B41V三角座产品单重变更说明

车型	品名	图号	材料	图纸接收日期	产品单重(g)	重量差异(g)	备注
B41V	左镜座/右镜座	REM0010537 REM0010563	YL113	2022.10.11	271	119	
				2022.12.30	390

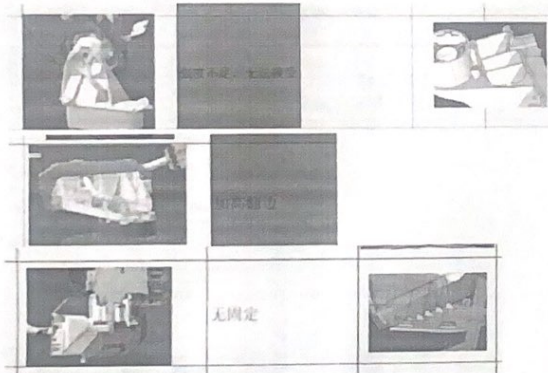
最初报价的时候,因客户使用的是最初的数据,产品是老车门的状态,重量为271g左右之后主机厂更新了车门数据,另CNC手板件提交后,客户反馈的问题点如下:

整改后,增加产品强度,增加翻边,定位,导致产品重量增加,最终为: 390g
此情况已反馈销售经理,给客户的报价中针对此产品价格也会上涨。
